Raport z konsultacji społecznych

Konsultacje społeczne zostały zarządzane na podstawie Zarządzenia Nr 177/2021 Prezydenta Miasta Kutno z dnia 2 listopada 2021 r. w sprawie określenia zasad i trybu przeprowadzenia konsultacji społecznych z mieszkańcami dotyczących przebudowy ulicy Spacerowej w Kutnie wraz z wykonaniem kanalizacji deszczowej.

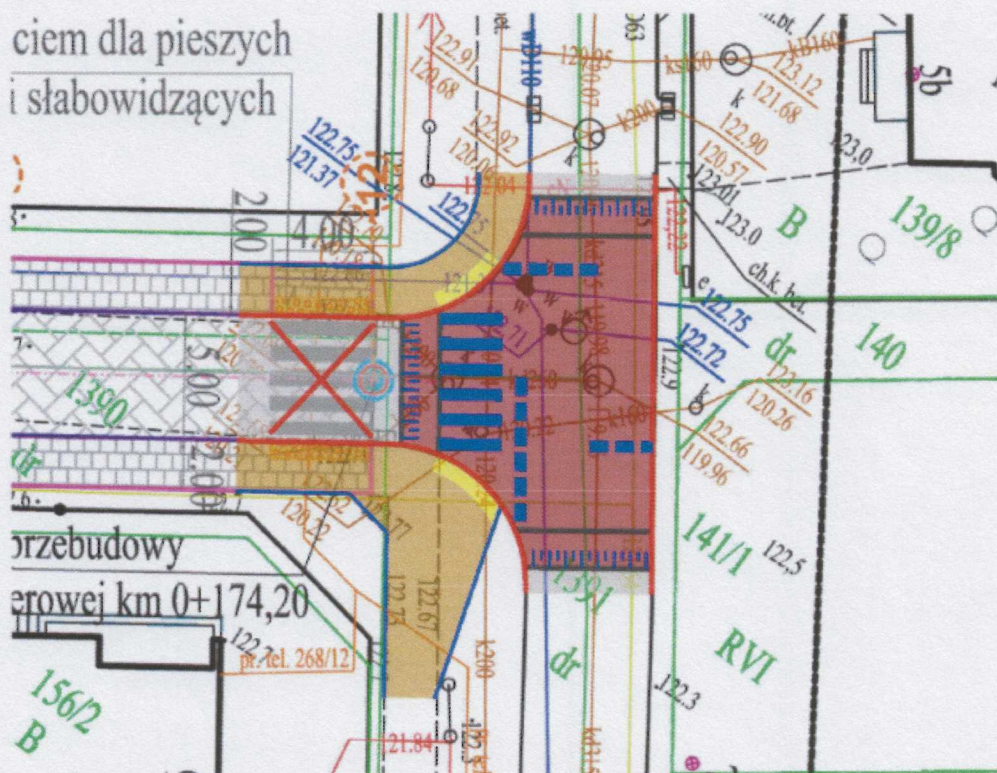
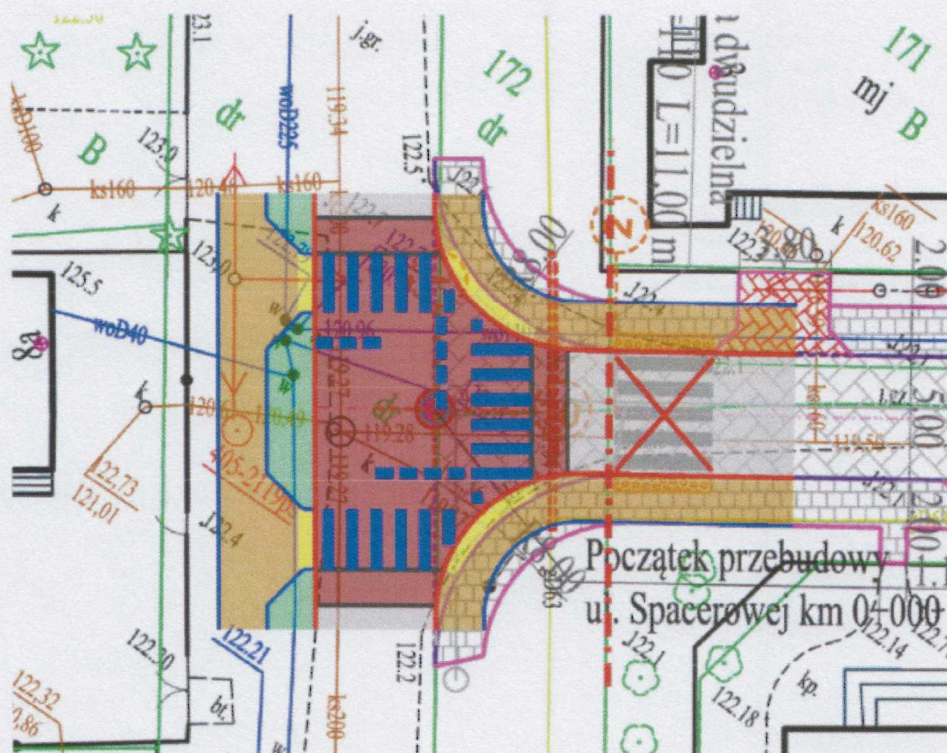
5. Dodatkowo warto wspomnieć o tym, że drogi klasy L i D powinny być objęte strefą ograniczonej prędkości do 30 km/h. Aby faktycznie ta prędkość nie była przekraczana przez kierowców powinno się stosować fizyczne elementy ograniczające prędkość pojazdów. Idealnie do tego nadają się wyniesione skrzyżowania wraz z wyniesionymi przejściami dla pieszych. Takie rozwiązanie podnosi bezpieczeństwa ruchu na ulicy, ale również podnosi komfort pieszych (brak pochyleń na chodnikach przed przejściami dla pieszych). To właśnie takie rozwiązania powinny być wprowadzone na skrzyżowaniach ulicy Spacerowej jak i wielu innych skrzyżowaniach w całym mieście (na ulicach niższych klas). Przykładowe rozwiązania skrzyżowań wyniesionych na ulicy Spacerowej przedstawiam na rysunkach poniżej.

6. Dzięki takim rozwiązaniom jak skrzyżowania wyniesione wraz z przejściami, możemy te przejścia przysuwać jak najbliżej środka skrzyżowania. Dzięki temu pieszy jest cały czas (i z daleka) widoczny i ma najkrótszą drogę do przebycia (bez odginania jego toru ruchu). Przejazd samochodów przez przejście jest

usytuowany w miejscu, w którym prędkość pojazdów jest najmniejsza ze względu na wjazd na wyniesienie - powoduje to w zasadzie brak możliwości zdarzeń drogowych z pieszymi lub zmniejszenie ich skutków praktycznie do zera.

Wprowadzenie skrzyżowania wyniesionego przy ulicy Spornej jest bardzo proste ze względu na dobre usytuowanie wpustów deszczowych. Jedynie należałoby lekko wydłużyć wyniesienie, aby zaczynało się tuż za wpustami. Z kolei przy ulicy Chmielnej trudno aktualnie przewidzieć ostateczne rozwiązanie tego skrzyżowania ze względu na brak projektu tejże ulicy. Z tego względu sugeruję zakończyć inwestycję na granicy działki ulicy Spacerowej, którą zaznaczyłem czerwoną linią (bez wykonywania przejścia dla pieszych w tym miejscu). Skrzyżowanie wyniesione wraz z przejściem (lub przejściami) można dobudować w ramach budowy ulicy Chmielnej, a jeśli już jej projekt istnieje to należy go odpowiednio dostosować.

Skrzyżowania wyniesione z przejściami dla pieszych wpływają pozytywnie na poziom bezpieczeństwa ruchu drogowego, bo obniżają prędkość pojazdów dokładnie w miejscach newralgicznych. Dodatkowo mają też inną zaletę, w postaci dobrej estetyki. Wyglądają po prostu o wiele lepiej niż progi z tworzyw sztucznych, które zwykle są brzydkie, nie zawsze spełniają swoją rolę w dobrym miejscu, a dodatkowo ich kształt jest zazwyczaj niedostosowany do ograniczenia prędkości.

Stanowisko Prezydenta Miasta:

Z uwagi na bardzo małe natężenie ruchu na ulicy Spacerowej nie widzę zasadności zastosowania wyniesionych skrzyżowań wraz z wyniesionymi przejściami dla pieszych przy skrzyżowaniach ulicy Spacerowej z ulicą Chmielną i Sporną.
